No.	高浜 1－熱時効－ 1	事象：2相ステンレス鋼の熱時効												
質 問	<p>(別冊-共通) 高浜発電所 1 号炉劣化状況評価書におけるステンレス鋼の熱時効について、高浜発電所 1 号炉高経年化技術評価書（40 年目）[冷温停止状態が維持されることを前提とした評価]以降の最新知見等の反映により評価方法及び/又は評価結果に変更があった場合はその内容及び変更根拠を提示すること。</p>													
回 答	<p>高浜発電所 1 号炉劣化状況評価書では、高浜 1 号炉の新技術基準への適合に係る工事計画認可申請書の記載を反映して内容の修正を行っています。</p> <p>熱時効に係る評価のうち、高経年化対策上着目すべき劣化事象としている評価について、評価方法及び/又は評価結果に変更があった対象は以下に示すものとなっています。</p>

1 次冷却材ポンプケーシングの熱時効評価変更内容について

1 次冷却材配管の熱時効評価変更内容について

炉内構造物の熱時効評価変更内容について

図1-1 加圧器サージライン用管台

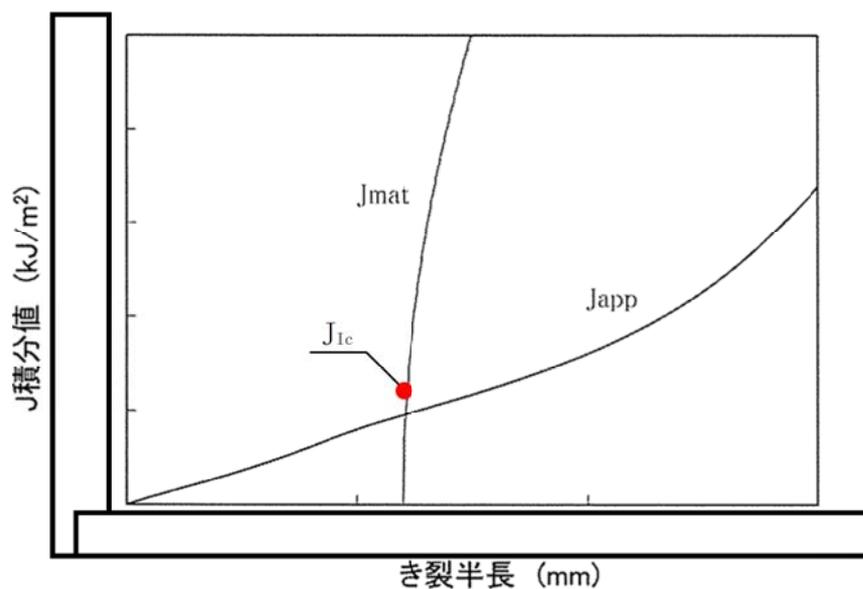
変更後の地震応力条件を適用した応力状態においても、図1-1、図1-2のとおり J_{mat} と J_{app} が J_{Ic} 以下の低い J 値で交差しており、 $J_{app} < J_{Ic}$ であることが確認できるため、延性き裂は発生しないと判断でき、健全性が確認できたと判断する。

図1 RCP全体図面

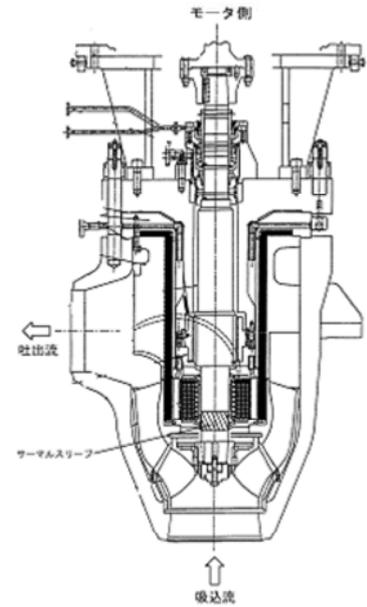
No.	高浜 1－熱時効－ 2	事象：2相ステンレス鋼の熱時効																												
質 問	<p>(別冊-1ポンプ-2 1次冷却材ポンプ-7頁)</p> <p>羽根車の熱時効が着目すべき経年劣化事象ではないとした具体的内容(羽根車は耐圧部ではなく運転中発生する応力は小さいとした根拠(これら部位に係る設計図面、使用温度、フェライト量(材料の化学成分を含む)、作用応力等を含む)、製造時の検査内容(方法、判断基準及び結果を含む)、分解点検時の検査内容(方法、判断基準及び結果を含む)等を含む)を提示すること。</p>																													
回 答	<p>1次冷却材ポンプ羽根車については、高経年化技術評価書での評価結果の通り、き裂の発生原因となる経年劣化事象および応力が想定されず、かつ経年劣化メカニズムまとめ表で熱時効が想定されていないため熱時効の評価を行っていません。</p> <p>き裂の発生が想定されないとした理由は以下のとおりです。</p> <ul style="list-style-type: none"> ・1次冷却材ポンプ羽根車について、当社プラント及び国内原子力発電所では過去にき裂に関する不具合は発生しておりません。(国内原子力発電所については、原子力施設情報公開ライブラリーの登録情報による) ・1次冷却材ポンプ羽根車は圧力バウンダリではなく、大きな荷重がかからないことからき裂が発生、進展していくことはないと考えられます。図1に設計図面を示します。 <p>使用温度および1次冷却材ポンプ羽根車の化学成分(表1)を下記に示します。</p> <ul style="list-style-type: none"> ・使用温度(286℃) <p>フェライト量については、ミルシートの化学成分から、ASTM A800に基づき算出している。(図2)</p> <p style="text-align: center;">表1 製造時ミルシートによる材料成分表示</p>
